Proyecto: LM-PI-AT-040-12

**EVALUACIÓN DE LA GESTIÓN DE LAS ACTIVIDADES DE  
REHABILITACIÓN VIAL EN LA RUTA NACIONAL N° 1, CARRETERA  
BERNARDO SOTO, SECCIÓN DE CONTROL 20010,  
TRAMO INTERCAMBIO AEROPUERTO-INTERCAMBIO MANOLO'S**

**CONSERVACIÓN VIAL DE LA RED VIAL NACIONAL  
PAVIMENTADA (CV) POR PRECIOS UNITARIOS  
ZONA 1-5, ALAJUELA NORTE, LÍNEA N° 18  
Licitación Pública N° 2009LN-000003-CV.**

INFORME FINAL  
Preparado por:

**Fotografías N° 9:** Ruta Nacional N° 1, Bernardo Soto, sentido Aeropuerto - Manolo's.  
*Trabajos de colocación de base granular virgen estabilizada con cemento Portland, en la ampliación de la calzada.*

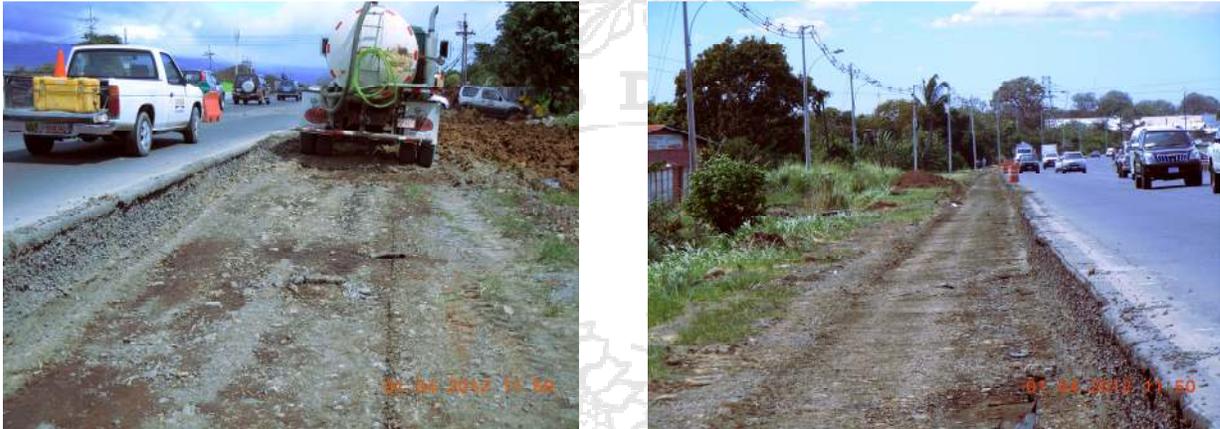
En la información suministrada por la Gerencia de Conservación de Vías y Puentes, no se encontró el diseño de la base estabilizada de material virgen, no se hace referencia de ello, se remite el diseño de base estabilizada con cemento de material virgen (36%) con mezcla del pavimento existente (37%).

**Fotografía N° 10:** Ruta Nacional N° 1, Bernardo Soto, sentido Aeropuerto - Manolo's.  
*Trabajos de gaveteo y ampliación de calzada.*

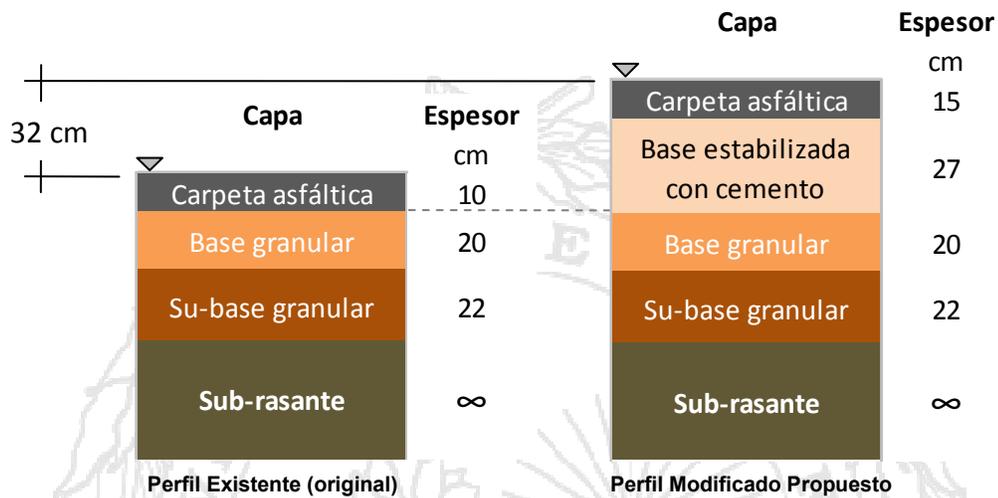
**5. Se realizaron ampliaciones en el ancho de calzada, de aproximadamente 5,30 m de ancho.**

A criterio de esta Auditoría Técnica, estas condiciones representan, de acuerdo con la definición dada en la Ley N° 7798, Creación del CONAVI, obras de mejoramiento por cuanto se ejecutaron modificaciones de estándar horizontal relacionado con el ancho de calzada

además de la construcción del espaldón de 1,70 m, significan un aumento en la capacidad vial de la ruta.
